סיכום מבדק שנתי-מבדקי בטיחות מנהל חינוך

פרטי המוסד-
סמל המוסד-620070
סוג המוסד-בית ספר
שם המוסד-בית ספר אילנות
כתובת המוסד-יאיר 3
טלפון המוסד-088525001
פרטי המנהל/ת-רויטל דרורי
תאריך המבדק-ג' 24/1/2023
? האם נמצאו ליקויים עם קדימות 0-לא
המבנה מאושר לשימוש-כן
פרטי הבדק-אדם דור
תמונת חתימה

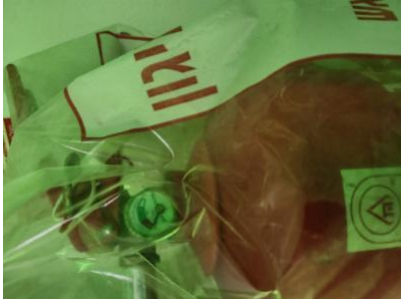
החצר תאורגן באופן 2-חצר בית הספר-חיבורי הסככה ננועים בחלודה. סכנת התפתחות קורוזיה הרסנית וקריסת הסככה - - - 3.11-23/1/2023 23: 58-ארגון החצר.-שיבטיח בטיחות מרבית בעת תנועה ופעילות של תלמידים

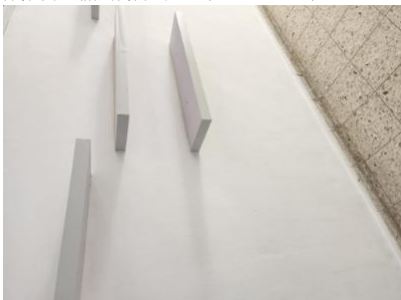
הדלתות תצוידנה באבזר או באבזרים לצורך המטרות 1-חדרים 13 ו 14.-לא נמצא מגן אצבעות בצד השני של הדלתות- - - הבאות: א. מגן אצבעות בשני צידי הצירים באזורים שבהם יש אפשרות להילכדות אצבעות. ב. האטת אגף הדלת במהלך סגירתו. ג. מעצור דלת במצב פתוח. האבזר יותקן בקיר, בגובה 5.23-24/1/2023 0: 09-דלתות-אגף הדלת ולא ברצפה. ד. במקלט ובמרחב מוגן יש להתקין מגן אצבעות ואלמנט קיבוע שיותאם לדלת. ה. בדלתות קלות של שירותים נדרשת הגנה מתאימה

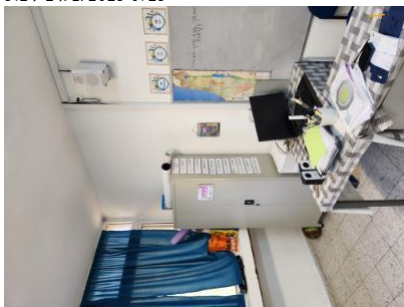
עד גובה של 2 מ' מהרצפה או מהקרקע - לא יבלטו מהקירות כל 2-מסדרון בי הספר-מדפים בגובה נמוך מהנחיות המשרד- - - עצמים שהם, אלא אם כן הם יותקנו בתוך גומחות מיוחדות. כל חומרי הבנייה והגימור בתוך הבניין ומחוצה לו, יהיו חלקים, ישרים וחופשיים מכל בליטה וחספוס. הטיח על קירות חוץ 5.1-24/1/2023 0: 22-מפגעים קבועים וניידים.-בתחום הגובה הזה יהיה חלק או לחוץ. מתקנים של מעבים (הזרועות) יהיו שלמים וללא חלודה
